PNRR – MISSIONE 4 – COMPONENTE 1 – INVESTIMENTO 3.3
“PIANO DI MESSA IN SICUREZZA E RIQUALIFICAZIONE DELL’EDILIZIA SCOLASTICA” –
“Finanziato dall’Unione Europea – Next GenerationEU”
Adeguamento Sismico ed Efficientamento energetico dell’I.C. 82 S. D’Acquisto (ex Rosa Taddei)

PERIZIA DI VARIANTE SOSTANZIALE
(art. 106 - comma 1 lett. b) e lett. c) - d. Lgs. 50/16)

RELAZIONE DI VARIANTE

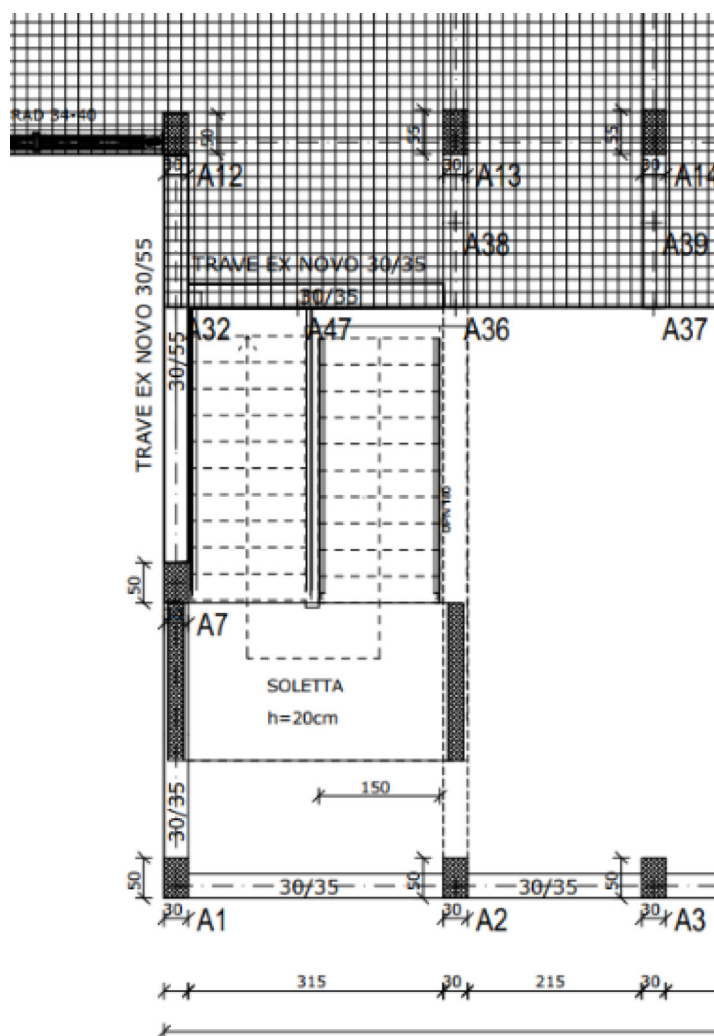
1. La tamponatura iniziale dei vari fabbricati era costituita da una doppia parete con intercapedine con il lato interno in tavelle di spessore 6 cm e lato esterno con mattoni pieni. Il progetto prevedeva la rimozione per intero del paramento esterno in mattoni pieni e la demolizione parziale di quello interno al fine di mettere a nudo i pilastri e le travi oggetto di consolidamento e la successiva ricostruzione del paramento interno e la realizzazione di un ulteriore paramento esterno in poroton da 30 cm e cappotto da 5 cm con una trasmittanza termica della tamponatura di progetto di $U=0,299 \text{ W/mqK}$. Durante le fasi di demolizione del paramento interno, per la messa a nudo dei pilastri e delle travi oggetto di consolidamento, si è reso impossibile mantenere lo stesso per problemi di instabilità del paramento. Ciò ha determinato la necessità di rivalutare la modalità di esecuzione della tamponatura esterna sia in corrispondenza dei dissipatori sia in assenza degli stessi.

1. **Realizzazione della nuova tamponatura** che tenga conto che durante le fasi di demolizione del paramento interno, per la messa a nudo dei pilastri e delle travi oggetto di consolidamento è stato impossibile mantenere lo stesso per problemi di instabilità del paramento, di conseguenza per garantire l'esecuzione degli interventi in sicurezza è stato necessario demolire per intero il paramento interno costituito da tavole da 6cm. Al fine di ridurre i costi di realizzazione non previsti da progetto del paramento interno e di contenimento dei tempi di realizzazione si è proceduto a realizzare la tamponatura esterne (eccetto quelle con i dissipatori) con blocchi di Climagold di spessore 36 cm che presenta una trasmittanza di $U=0,19 \text{ W/m}^2\text{K}$, mentre in corrispondenza dei dissipatori la tamponatura è stata realizzata con un doppia parete in cartongesso con una parete esterna costituita da montanti con interasse non superiore a 300mm e n. 1 lastra tipo Aquapanel outdoor Knauf con pannello Knauf Insulation Ultracoustic P Mineral Wool 35 ciascuno di spessore 6 cm e una parete interna costituita da montanti ad interasse non superiore a 60 cm e n. 3 lastre di tipo Ignilastre Knauf GKF (DF), spessore 15mm, con all'interno dei montanti uno strato di pannello isolante in lana minerale di vetro tipo Knauf Insulation Ultracoustic P Mineral Wool 35 di spessore 6 cm. Oltre a ridurre i tempi di esecuzione la soluzione proposta, ovvero realizzare la tamponatura con Climagold di spessore 36 cm, permette di realizzare pareti monostrato ad elevatissime prestazioni termiche senza isolamento aggiuntivo. I blocchi individuati presentano una conducibilità termica molto bassa ($\lambda \approx 0,072 \text{ W/mK}$) ed una trasmittanza U per Climagold 36cm $\approx 0,19 \text{ W/m}^2\text{K}$ più bassa di quella prevista da progetto con il blocco di porotex e cappotto ($\approx 0,29 \text{ W/m}^2\text{K}$), valore inoltre raggiungibile solo grazie allo strato isolante, che aggiunge complessità, rischio di errori e necessità di manutenzione.

Pertanto, alla luce di quanto detto la realizzazione di tamponatura con parete in Climagold 36 cm rappresenta una soluzione più semplice, duratura ed efficiente, con prestazioni termiche, acustiche e igrometriche molto elevate senza ricorrere al cappotto, ideale per edifici: in classe A / NZEB, in zone calde come il Mediterraneo e dove si desidera massima durabilità e minimo bisogno di manutenzione. Si allega alla presente relazione la scheda tecnica dei prodotti da utilizzare.

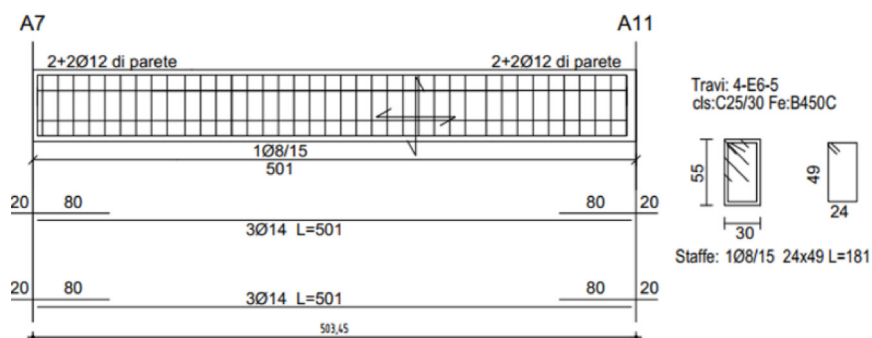
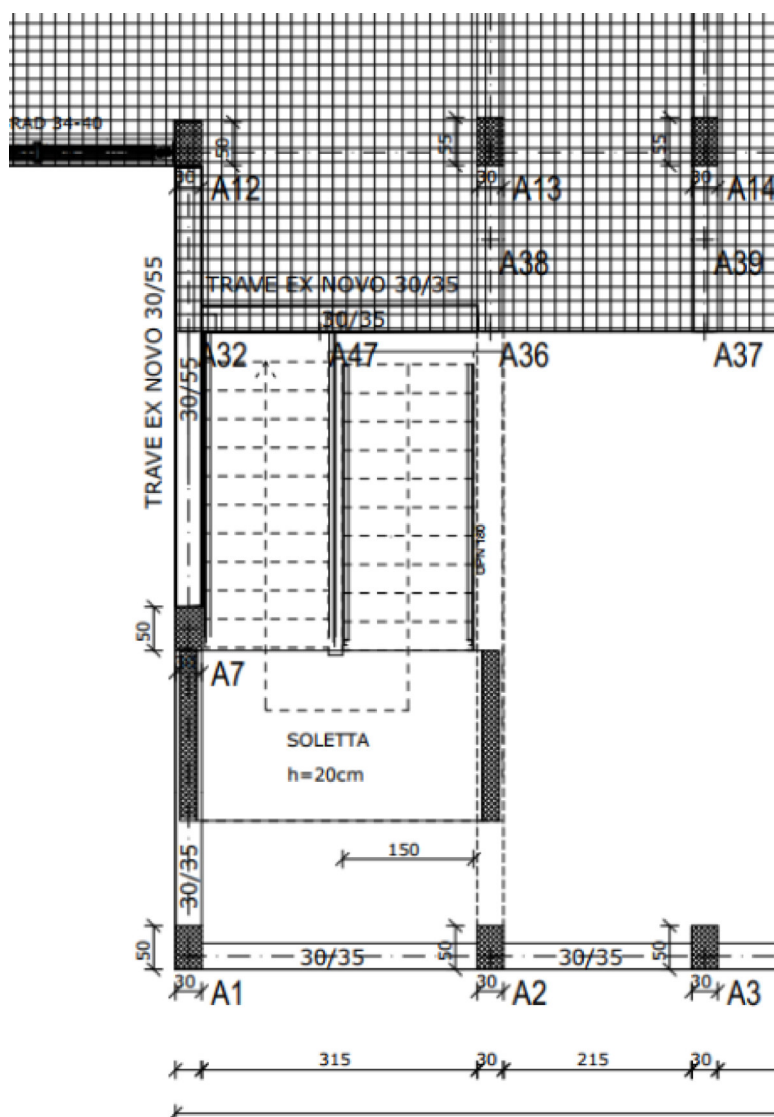
2. **Consolidamento del solaio del piano terra dei vari fabbricati** (corpo A, B, C e E) che tenga conto dello stato di avanzato degrado dei travetti del solaio di calpestio con travetti completamente scoppiati e ferri ammalorati risulta pertanto necessario prima della realizzazione della soletta di spessore 5,5 cm come prevista da progetto. In tal caso sono stati effettuati vari valutazioni per varie soluzioni:

Soluzione 3: utilizzo del solaio esistente come casseforme e realizzazione di una piastra di spessore 15cm armata con doppia maglia di diametro 12 cm e passo

20cmx20cm (rispetto alla soletta di 5,5cm prevista da progetto) e risanamento delle travi con Mapefer e Mapegroup laddove ammalorate tale intervento permette una riduzione dei tempi e dei costi rispetto alla soluzione 2 con costi di circa € 54.000,00 con un incremento rispetto alla soluzione di progetto del piano terra di € 15.142,51 con un incremento di €39.000,00.

Tra le soluzioni proposte viene scelta la soluzione 3 per una questione di sicurezza, tempi di esecuzione e costi.

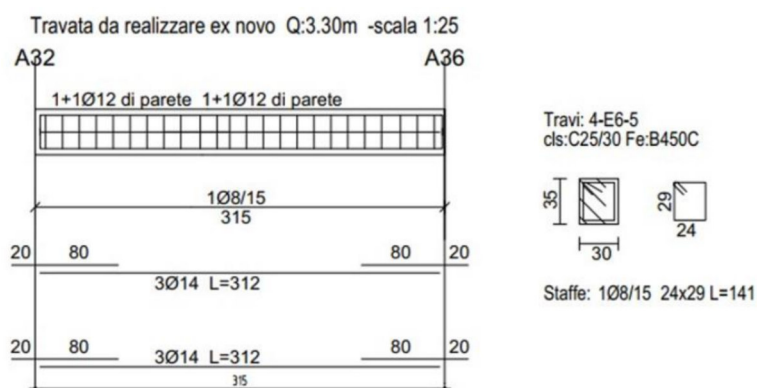
4. **Realizzazione dell'incremento della dimensione della trave esistente tratto A32-A36:** da progetto come da tavola STR - PLABC – 03 è previsto la realizzazione di una nuova trave orizzontale che collega A32 con A36 di dimensioni 30x35. Dallo stato dei luoghi si rileva la presenza di una trave a spessore di dimensione 40x22 per il tratto A32-A36. Pertanto, sentito per le vie brevi il progettista strutturale delle opere, ed in accordo con il collaudatore si conviene a procedere ad aumentare la dimensione della trave esistente con inghisaggio di ferri e getto della trave riportando la trave all'altezza di quella di progetto. Si riporta a seguire il particolare presente nella tavola già menzionata relativa alla trave di progetto di cui dovranno essere presi in considerazione solo il numero ed il diametro dei ferri e la dimensione dell'inghisaggio nelle strutture esistenti dei ferri inferiori e delle staffe da realizzare che dovranno essere inghisate nella trave esistente.

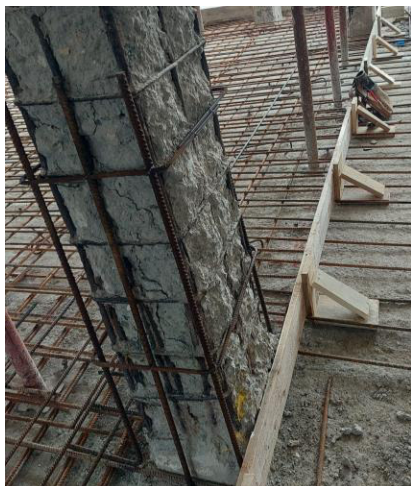
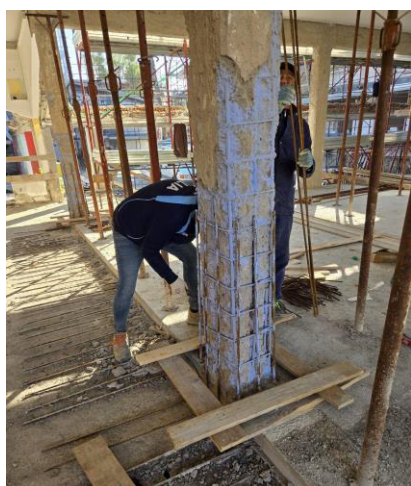
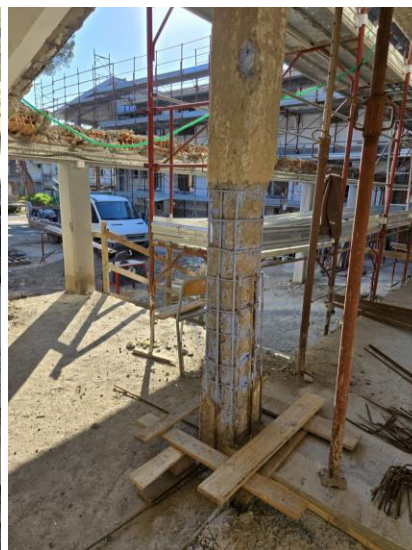
9. **Consolidamento dei pilastri e delle travi del porticato della corte centrale:** durante le fasi di messa a nudo dei pilastri e travi del porticato della corte centrale si è rilevato lo stato di avanzato degrado dei pilastri e delle travi anzi per le travi si rileva che le stesse risultano spezzate, ciò ha determinato la necessità di valutare interventi di consolidamento alle travi e ai pilastri prima di procedere con la realizzazione del solaio in pannelli coibentati. Per la risoluzione della problematica si è valutato di procedere alla realizzazione di una trave in cemento armato a basamento dei pilastri in modo da ridurre l'altezza dei pilastri e rendere collegati gli stessi, inoltre si è deciso di procedere al risanamento dei pilastri mediante le seguenti lavorazioni: demolizioni di tutte le parti friabili, incoerenti o in fase di distacco, spazzolatura manuale o meccanica delle armature ossidate, con rimozioni di tutte le parti copriferro anche leggermente ammalorate e sfarinanti, pulizia del sottofondo per eliminare polveri, tracce di olii grassi e disarmanti; applicazione di boiacca per il trattamento anticorrosivo e la protezione di ferri di armatura da applicare a pennello dopo accurata spazzolatura. Accurato lavaggio

della zona di intervento e successivo ripristino volumetrico e strutturale con malta cementizia pronta all'uso, per riprese e stuccature a spessore, fibrorinforzata con microfibre sintetiche priva di componenti metallici tixotropica con elevate caratteristiche meccaniche, idonea per ripristini di travi, pilastri, ecc. e per ricostruzioni volumetriche su pareti verticali e su soffitti, posto in opera a cazzuola per spessori fino a 20 mm. Infine, per quanto riguarda le travi che risultavano spezzate, visto lo stato dei luoghi e la funzione degli stessi si è valutato di demolire le stesse e ricostruire in quanto risulta meno costoso la loro demolizione e ricostruzione rispetto ad interventi di consolidamento.

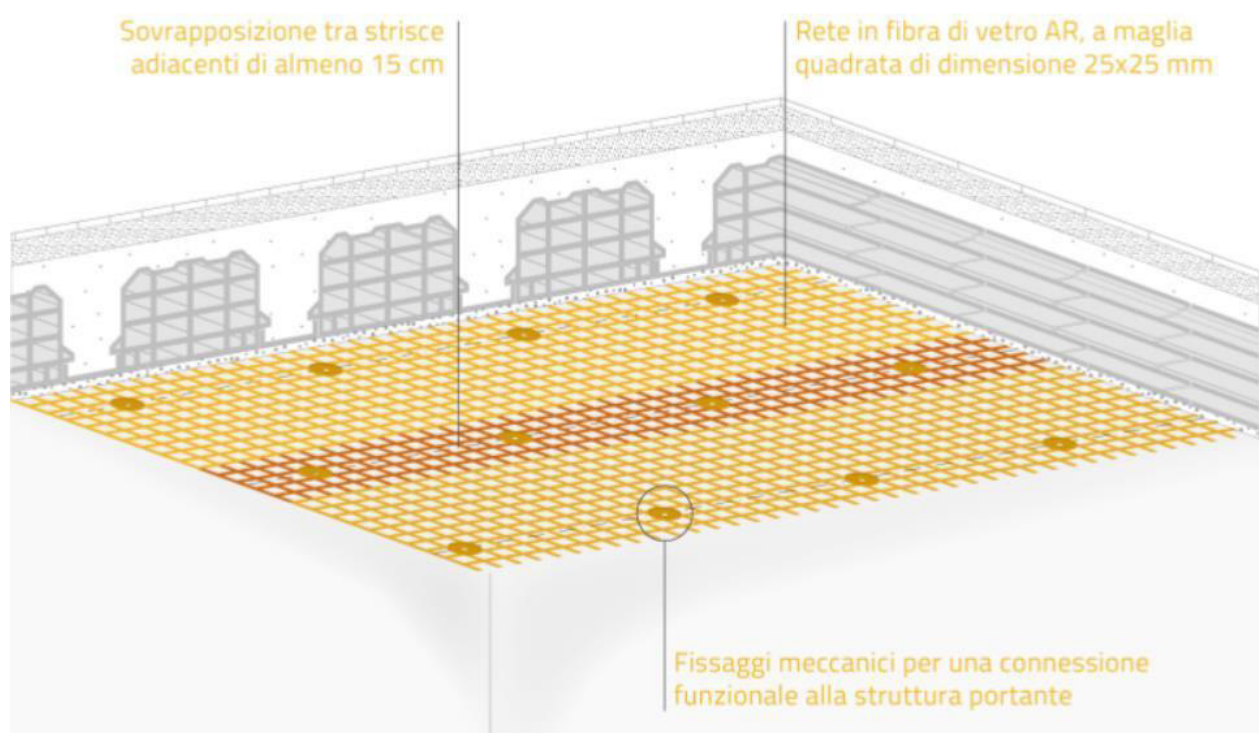
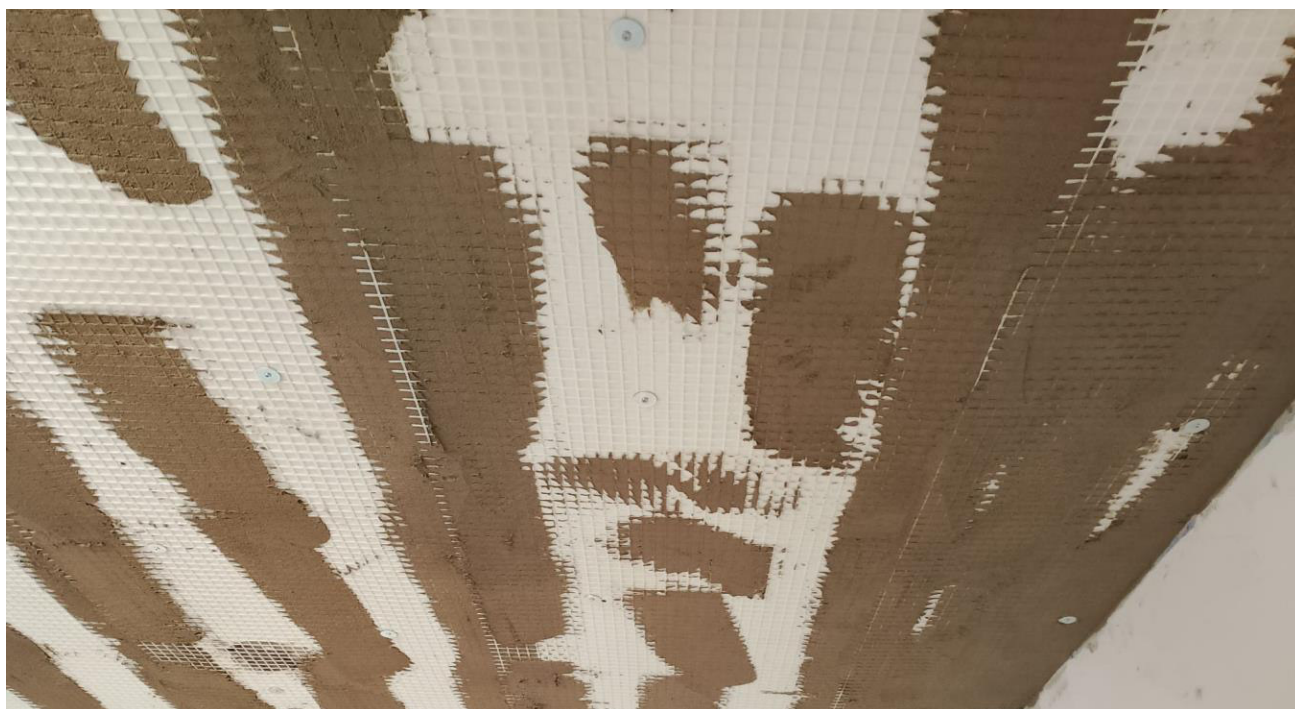
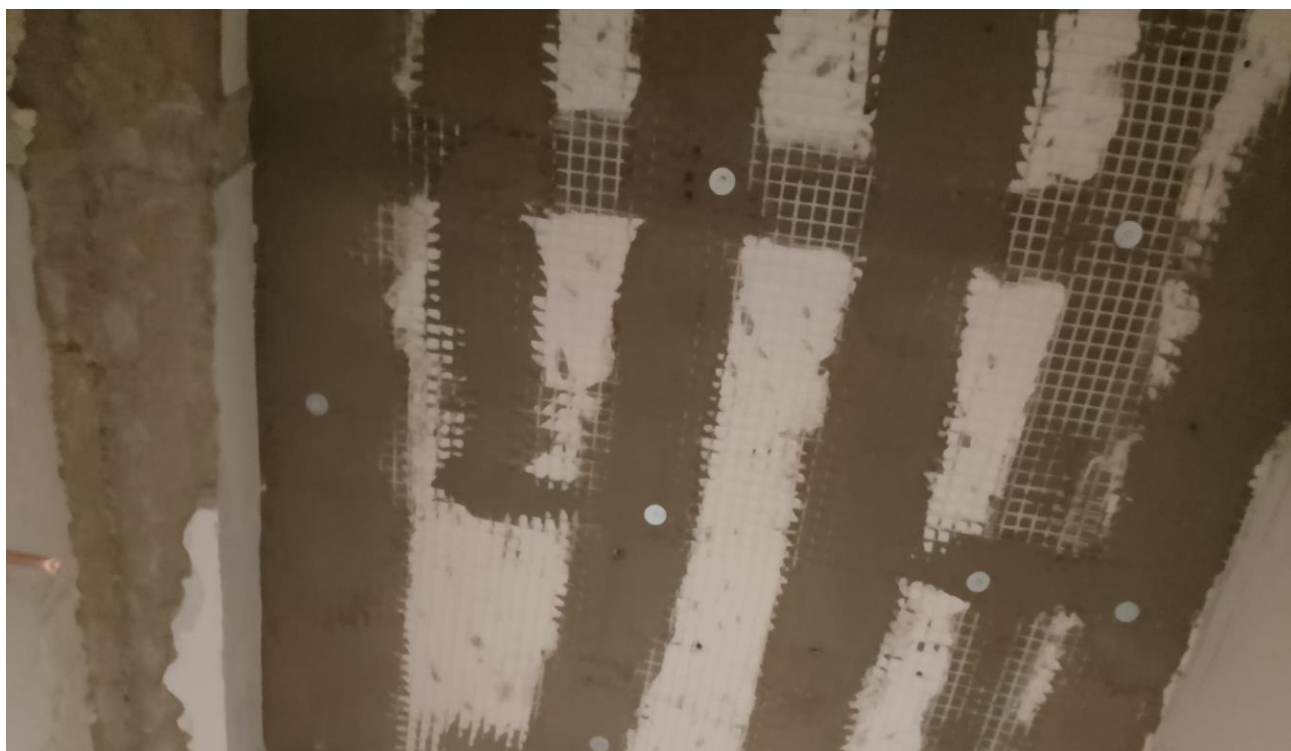
11. **Consolidamento dei solai dei blocchi A, B, C e E:** durante le fasi di messa di demolizione dei tramezzi dei vari corpi strutturali si è rilevato l'instabilità delle pignatte dei solai di copertura dei vari corpi (blocco A, B, C e E) e parte del solaio interpiano del blocco E, tenuto conto che i solai di copertura sono di tipo SAP si decide di procedere con interventi di consolidamento mediante tecniche di antisfondellamento prima degli altri interventi previsti da progetto. L'intervento dovrà essere eseguito con rete strutturale in fibra di vetro con dimensione maglia 25x25 mm e massa totale con appretto 243 g/mq, modulo elastico della rete maggiore ed uguale a 63 GPa, tensione ultima a trazione della rete maggiore ed uguale a 1053 MPa. La realizzazione del vincolo meccanico della rete al supporto può avvenire attraverso l'uso di idonei connettori di diametro 8mm lunghezza di 80 mm con tasselli in poliammide con vite a testa svasata e rondella in acciaio zincato. I fori per l'installazione delle vite dovranno essere disposti a quinconce ad interasse di circa 45 cm per una profondità di 10 mm oltre la lunghezza della vite. Una volta effettuato il foro si dovrà procedere alla pulizia del foro con aria compressa prima di inserire il tassello con la vite assicurandosi di avere una lunghezza minima della connessione pari a 50 mm su supporto consistente per l'avvitamento. L'intervento si completa con malta fibrorinforzata a base di calce aerea, cemento e sabbie di granulometria <1,2mm. L'utilizzo di rete in fibra di vetro A.R. presenta i seguenti vantaggi:

- **assenza di corrosione**, a differenza delle reti metalliche;
- **leggerezza** e minimo incremento di carico sul solaio;
- **elevata resistenza meccanica** e capacità di trattenimento;
- **rapidità di posa** e ridotta invasività;
- **compatibilità** con solai in laterocemento, legno e acciaio-laterizio;
- **durabilità elevata** grazie alla resistenza agli ambienti alcalini;
- possibilità di intervento **senza demolizioni invasive**.

Alla luce delle verifiche effettuate e delle caratteristiche del sistema di consolidamento proposto, si ritiene che l'intervento:

- **risponda pienamente alle esigenze di messa in sicurezza** del solaio;
- sia **adeguato e proporzionato** rispetto al quadro fessurativo rilevato;
- garantisca un **elevato livello di affidabilità** nel prevenire fenomeni di sfondellamento;
- sia compatibile con le esigenze di **continuità d'uso dell'immobile**;
- rappresenti una soluzione **tecnicamente idonea e amministrativamente congrua** ai fini del procedimento in corso.

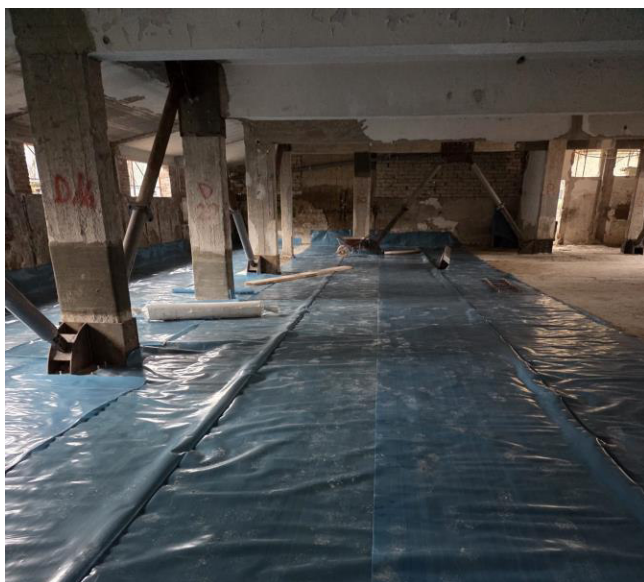
12. **Ripristino del muro in tufo del piano interrato del blocco C:** il giorno 09/12/2025 ha proceduto ad effettuare sopralluogo in cantiere a seguito di segnalazione, per le vie brevi della ditta, di problematica riscontrata all'atto dell'arrivo in cantiere della ditta dopo la sospensione per i giorni festivi. Arrivato sul posto si constata il crollo della parete in tufo interrata nel tratto interessato dallo scavo per la realizzazione della scala di emergenza del blocco C per una dimensione del crollo pari ad una lunghezza di 6 m ed un'altezza di 2,5m. La ditta in data 05/12/2025 aveva effettuato lo scavo dell'intera area necessaria per la realizzazione della platea di fondazione e dei setti della scala di emergenza del suddetto blocco, lasciando lo stesso in sicurezza ed intatte le pareti in tufo ed il contro si è verificato durante il periodo di sospensione delle lavorazioni per i giorni festivi appena trascorsi. In data 09/12/2025, sul posto, si rileva il crollo di una porzione del muro interrato sul lato dello scavo, il suddetto muro era di contenimento e non presentava una fondazione in cemento armato ma risultava appoggiato direttamente sul terreno ed incassato alla trave del primo impalcato del fabbricato; pertanto, molto probabilmente il crollo risulta dovuto ad un cedimento del terreno alla base del muro a seguito anche delle piogge avvenute nel fine settimana. Considerato che il progettista strutturale ha considerato per i vari blocco presentano un piano interrato costituito da pareti risulta necessario provvedere al ripristino. Al fine di garantire una stabilità al muro si prevede la realizzazione di una trave di fondazione della parete di tufo costituita da una trave in c.a. di dimensioni 50x40cm armata

con 3 ferri superiori e 3 inferiori di diametro 14 mm e 1 ferro di parete ambo i lati di dimensioni 12 mm.
